Modulo per la presentazione delle osservazioni per i piani/programmi/progetti sottoposti a procedimenti di valutazione ambientale di competenza statale

ID: Codice procedura (ID_VIP/ID_MATTM): 12691

“Progetto di un impianto eolico denominato "Pitigliano" ubicato nei comuni di Pitigliano (GR) e Sorano (GR) costituito da 20 (venti) aerogeneratori di potenza nominale 7,0 MW per un totale di 140,0 MW con relative opere connesse ed infrastrutture indispensabili”

Immagine 3. Cumulo di una parte di impianti eolici, fotovoltaici e geotermici industriali in progettazione ed esistenti intorno all’eolico industriale “Pitigliano”.

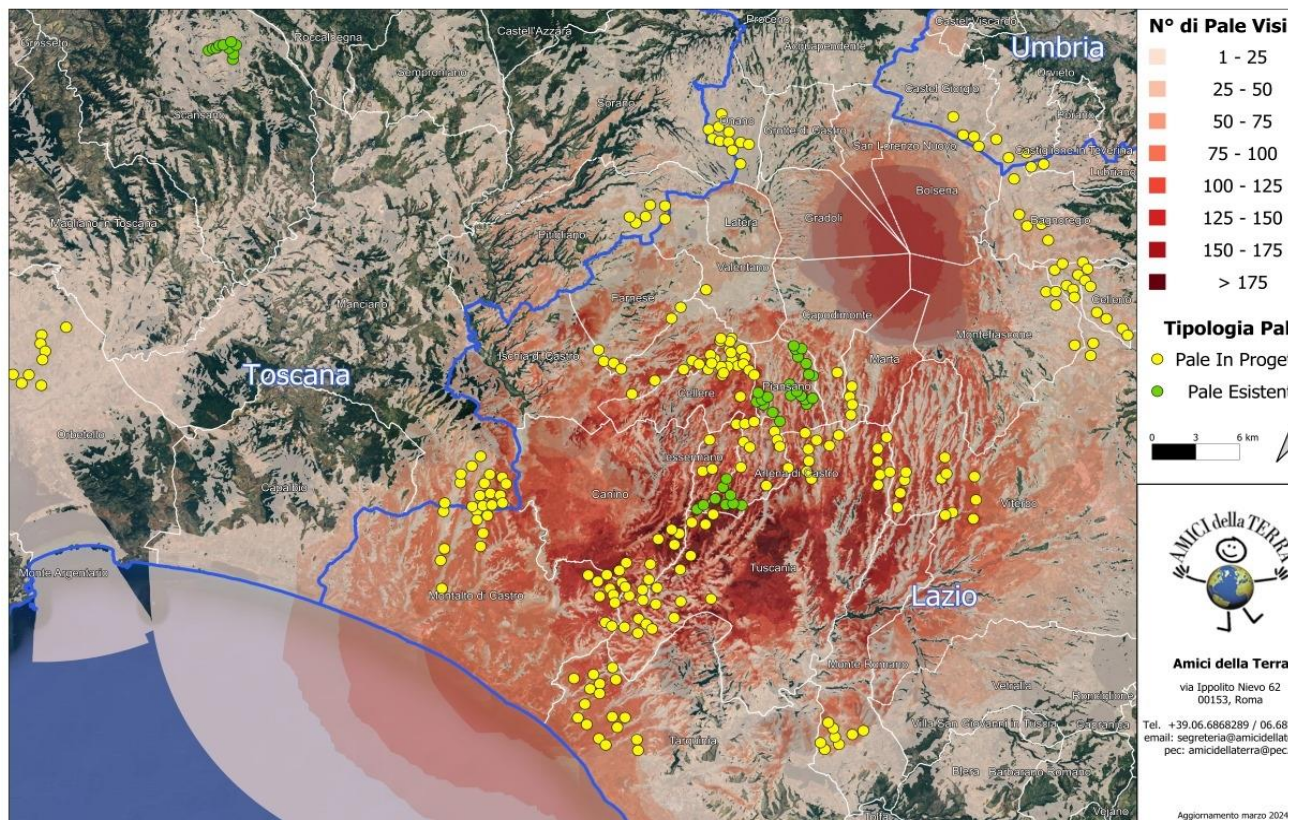
Beni Culturali “*Ambito paesaggistico, geologico e geomorfologico dell’orlo della caldera di Latera ...*” Non vengono nemmeno citati gli impianti eolici in progetto al MASE, il “Rempillo” (6 aerogeneratori) e un altro in verifica amministrativa di 14 aerogeneratori e 72, 6 MW. Ad oggi nei territori di Pitigliano, Sorano e in quello limitrofo potenzialmente potrebbero essere insediati 40 aerogeneratori alti 200 metri e larghi 170. Ma la proponente non cita neanche altri impianti che creerebbero il cumulo e quindi maggiore impatto. Infatti, sul territorio della “Città del Tufo” (Sorano e Pitigliano) impatterebbero anche l’impianto eolico “Montarzo” di Onano con 13 aerogeneratori con le dimensioni ricordate, l’altro eolico industriale nel territorio di Valentano con sette aerogeneratori (stesse dimensioni), gli impianti di Farnese con un minieolico di 3 Torri alte 60 metri già installate in località Poggio del Crognolo e l’impianto eolico industriale “Vallerosa” (7 aerogeneratori alti 200 metri e larghi 158 metri) in procedura VIA presso la Regione Lazio. Inoltre, altri impianti del minieolico già presenti a Valentano, Cellere e Piansano e due progetti eolici industriali con le stesse dimensioni (200 m x 170 m) nel Comune di Ischia di Castro. La valutazione del cumulo non prende neanche in considerazione gli impianti industriali di fotovoltaico e agrivoltaico in progetto a Farnese, Valentano, Ischia di Castro, Cellere. L’impianto geotermico in procedura Via al MASE, progettato nella Caldera di Latera. Quindi è stata effettuata una valutazione del potenziale impatto cumulativo non veritiera a dispetto di quanto affermato dalla proponente che sostiene di aver preso in considerazione uno spazio di 10 km intorno al suo impianto per gli impatti che si creerebbero.

Riguardo al cumulo degli impianti FER, le mappe prodotte dalla proponente riguardano, come già evidenziato, soltanto una parte molto piccola degli impianti FER dell'area intermedia e vasta e in particolare di quelli eolici che contribuiscono a creare un notevole cumulo e la saturazione del territorio tosco laziale. Riguardo al cumulo dei soli impianti eolici si riporta la mappa dell'intervisibilità degli impianti eolici elaborata dall'Associazione nazionale “Amici della Terra”.

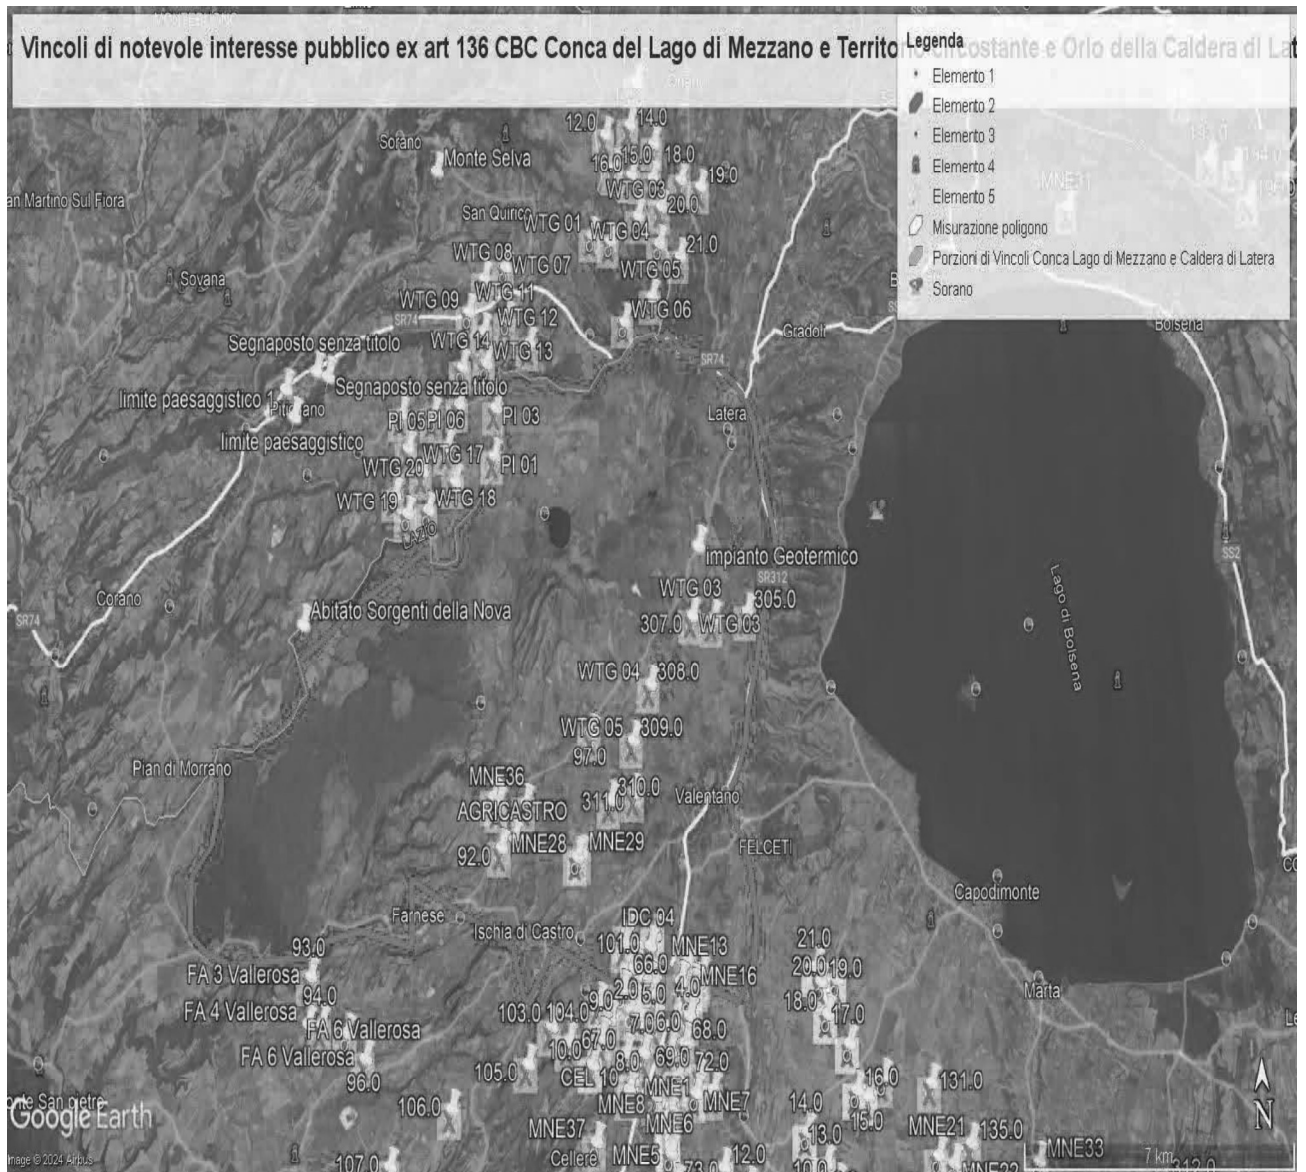
Al contrario si evidenzia che l'impianto eolico industriale citato non solo ricadrebbe con tutti e 20 gli aerogeneratori all'interno delle fasce di rispetto di 3 km di due vincoli paesaggistici di notevole interesse pubblico esistenti nella Regione Lazio e con una parte di essi nel vincolo paesaggistico del Centro abitato di Sorano (GR) quindi in aree non idonee all'installazione di impianti di energia rinnovabile. Addirittura, alcuni aerogeneratori sarebbero ubicati a poche centinaia di metri dai perimetri dei due vincoli paesaggistici laziali ex art 136 del CBC.

Come è illustrato nell'immagine si ribadisce che l'impianto industriale "Pitigliano" ricade completamente all'interno delle fasce di rispetto dei due vincoli di notevole

interesse pubblico e lambisce quelle di un terzo vincolo e quindi come affermato dal Consiglio di Stato nelle sentenze citate, l'impianto è insediato in area non idonea ai sensi dell'art. 20 comma 8 lettera c quater del D.Lgs. n. 199/2021 e ss.mm.ii al contrario di quanto sostiene la proponente.

IMMAGINE n. 3 Impianto eolico industriale “Pitigliano” e distanze aerogeneratori dai Vincolo “Orlo della Caldera di Latera.

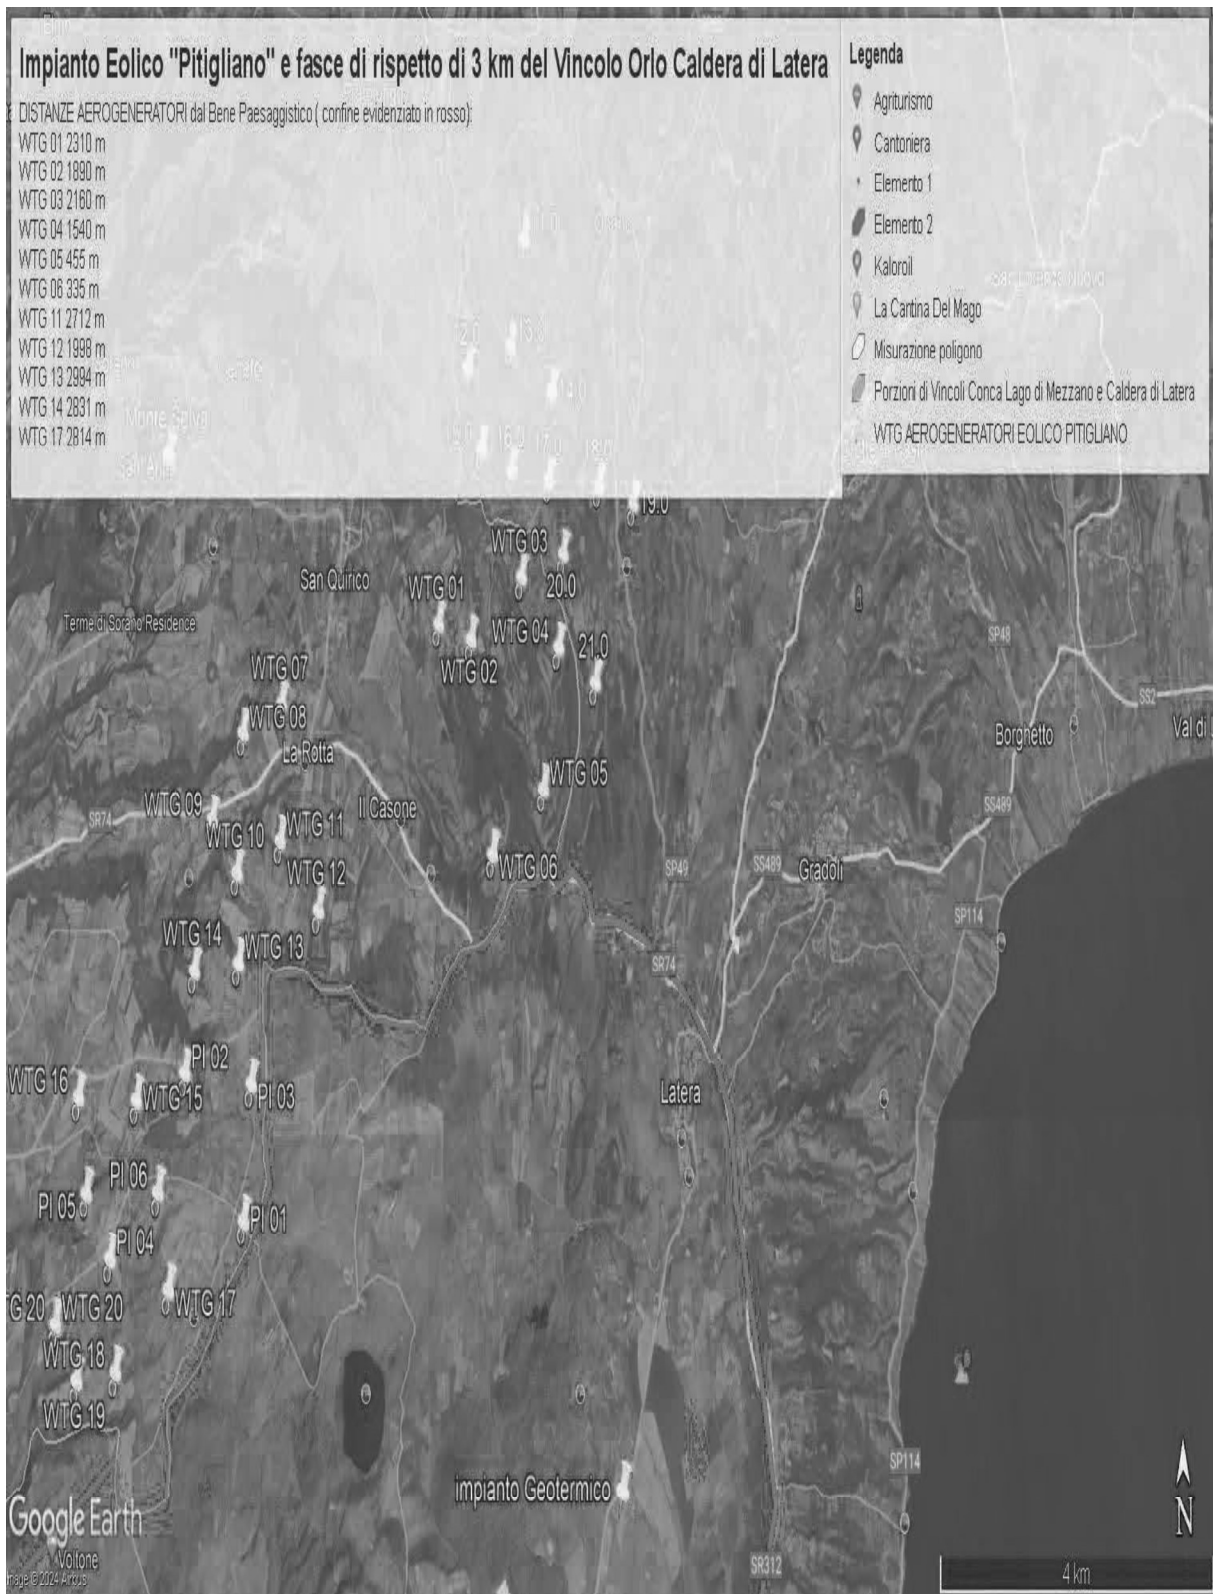
Concludendo, si evidenzia ancora che la proponente non effettuando la procedura prevista dalla Parte III delle Linee Guida nazionali ha ignorato un vincolo paesaggistico di notevole interesse pubblico istituito con un provvedimento del Segretariato regionale del Ministero della Cultura per il Lazio che ha emanato il Decreto di dichiarazione di notevole interesse pubblico n. 22 del 15.02.2024 ai sensi e per gli effetti dell'art. 136, co. 1, lett. c) e d) del decreto legislativo 22 gennaio 2004, n. 42, "Ambito paesaggistico, geologico e geomorfologico dell'orlo della caldera di

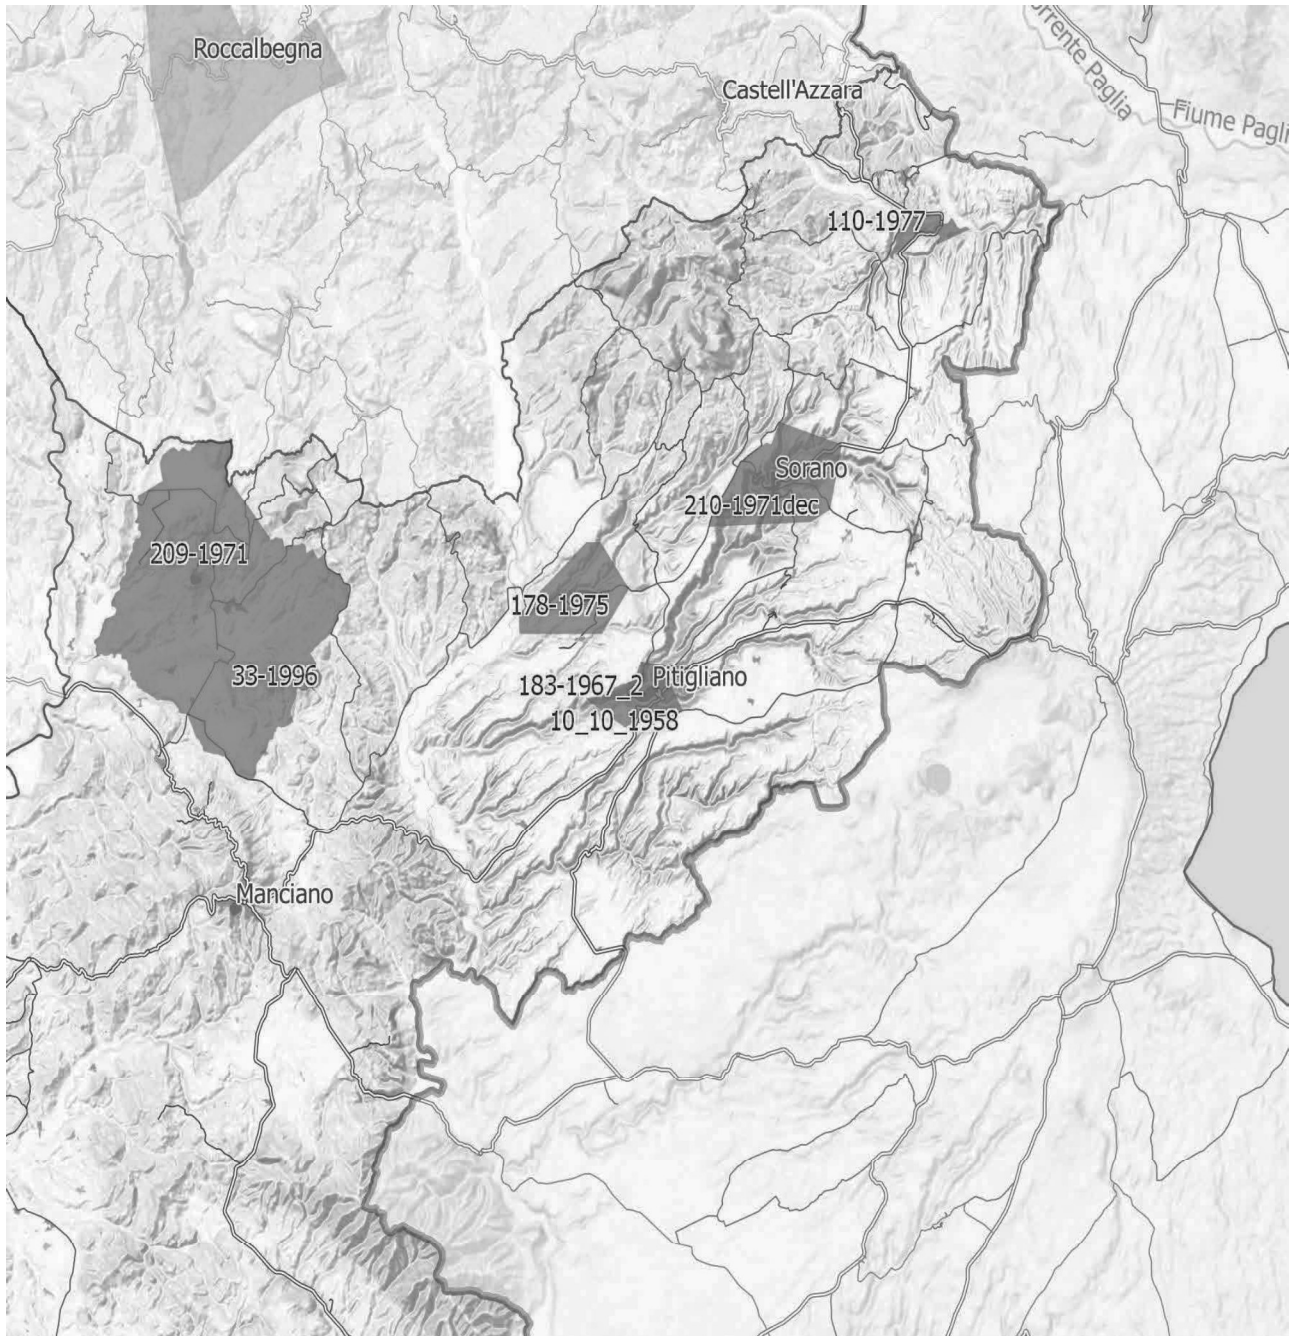
Inoltre, come sostiene la Proponente parte dell'impianto si verrebbe a trovare a 3,5 km dal centro abitato di Sorano. Infatti, tre degli aerogeneratori WTG 08, 09, 10 sono addirittura all'interno delle fasce di rispetto dei 3 km del suo vincolo paesaggistico di notevole interesse pubblico ex art 136 del CBC. Si evidenzia che così si crea

IMMAGINE n 5. Mappa eolici elaborata dall'Associazione Amici della Terra. La mappa evidenzia il cumulo degli impianti tra Lazio e Toscana.

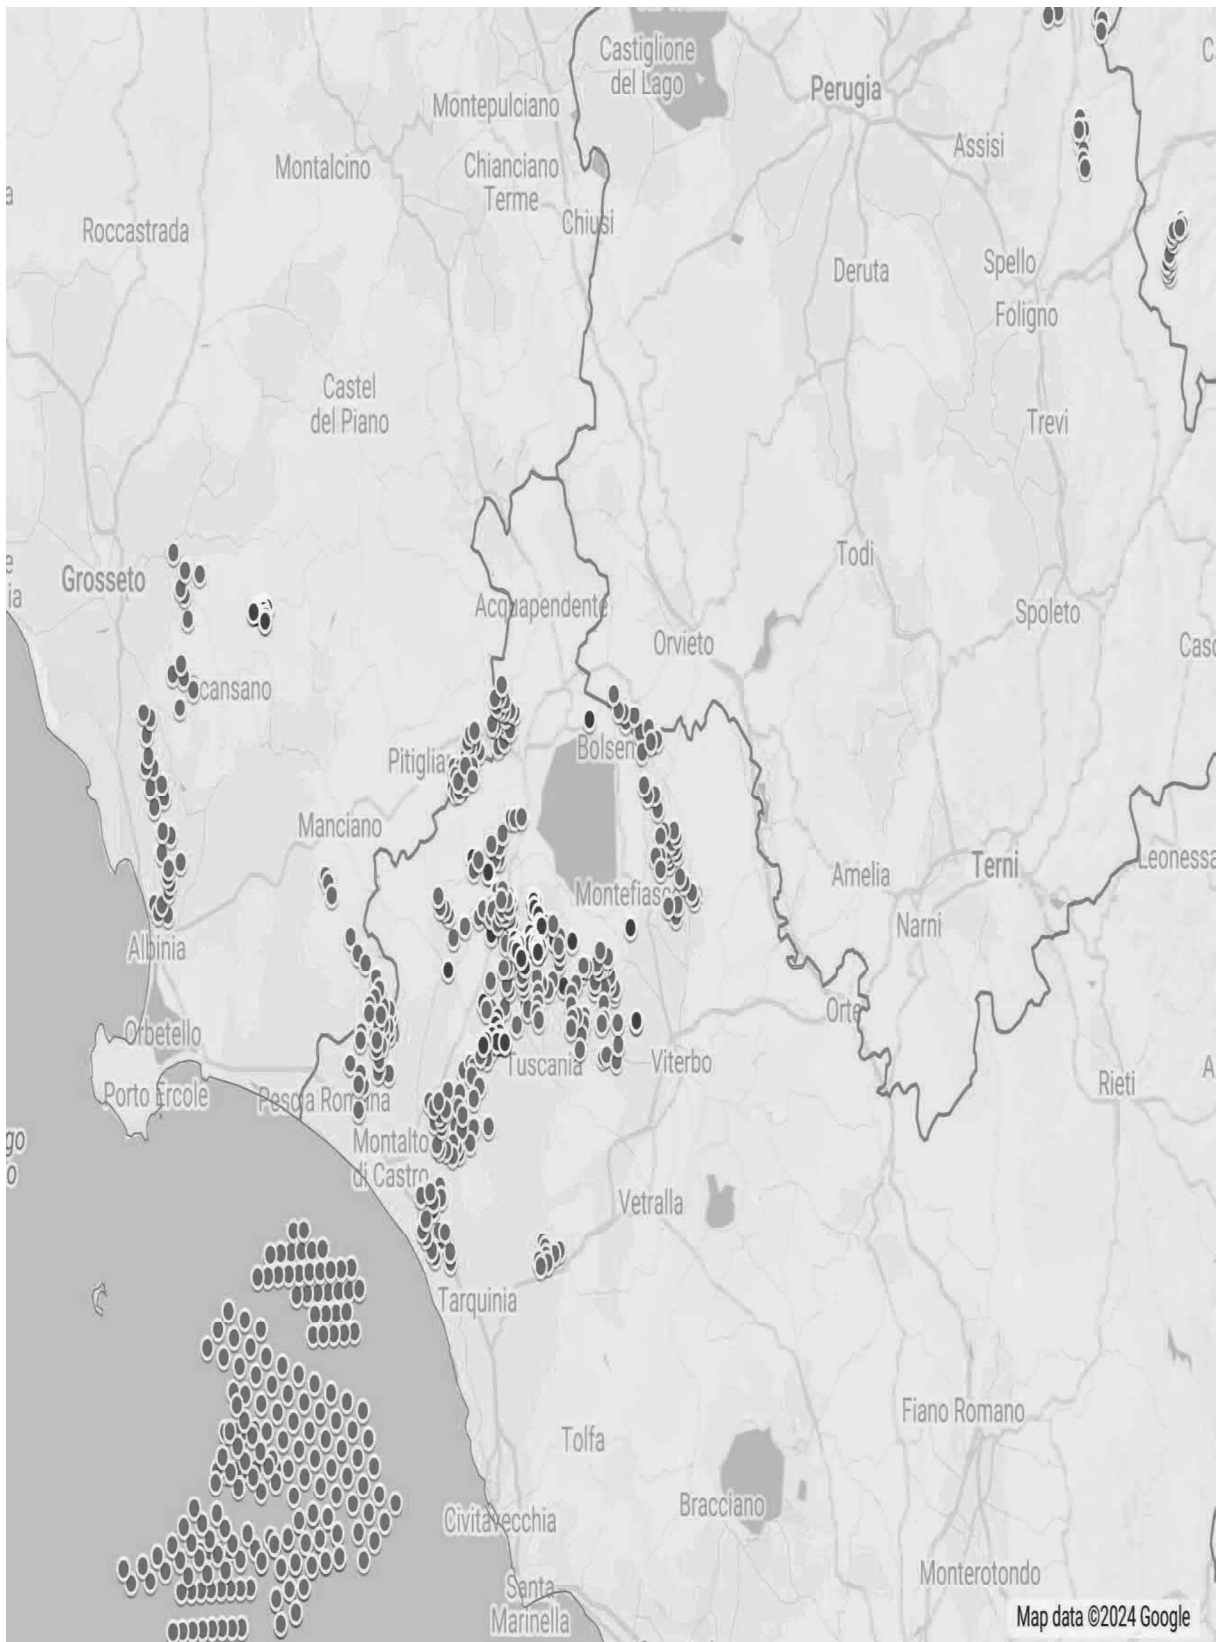
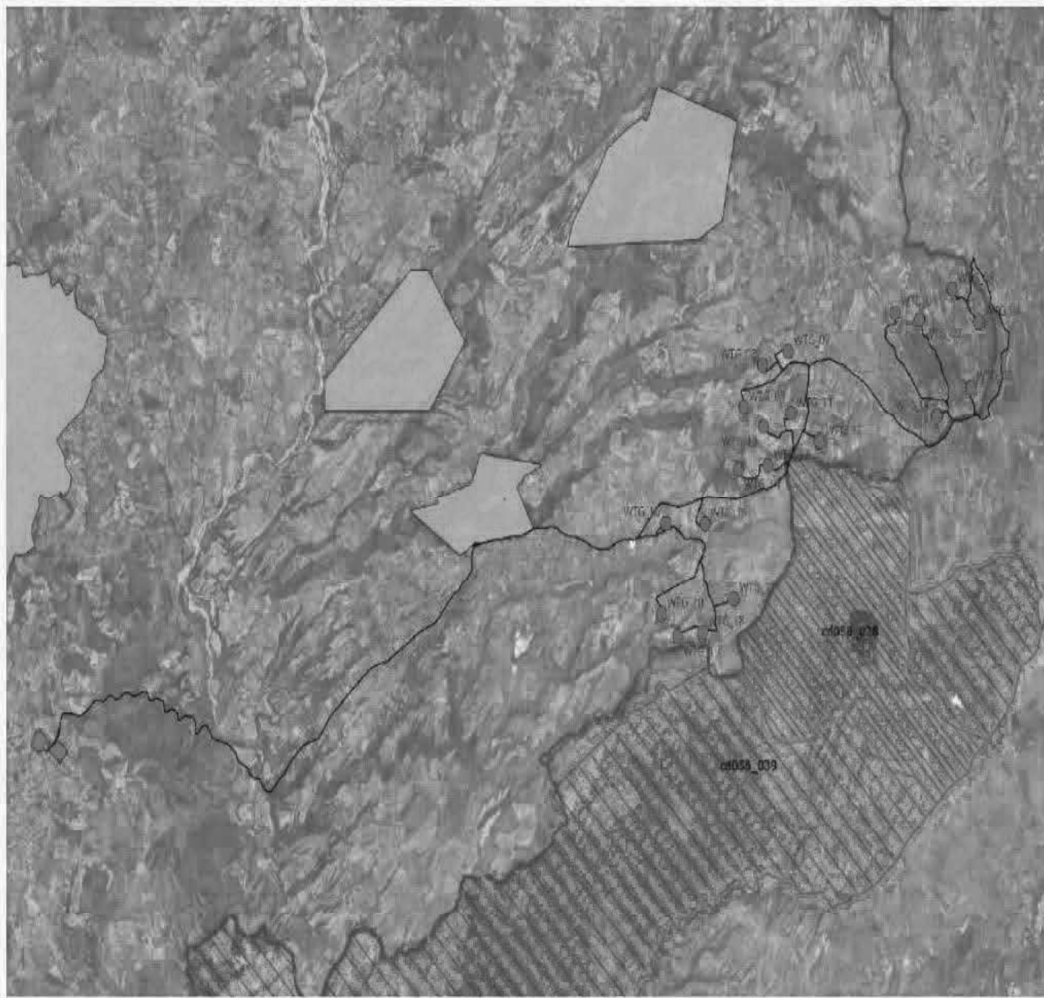
Se agli impianti eolici rappresentati qui sopra che non comprendono sia l'impianto eolico Pitigliano e le altre 14 pale del progetto eolico in verifica amministrativa sempre nel territorio di Pitigliano si aggiungono i migliaia di ettari (7000 fin'ora) di territorio occupato dagli impianti fotovoltaici e agrivoltaici e dalle altre tipologie appare chiaro il numero spropositato degli impianti FER nella bassa toscana e nella Tuscia.
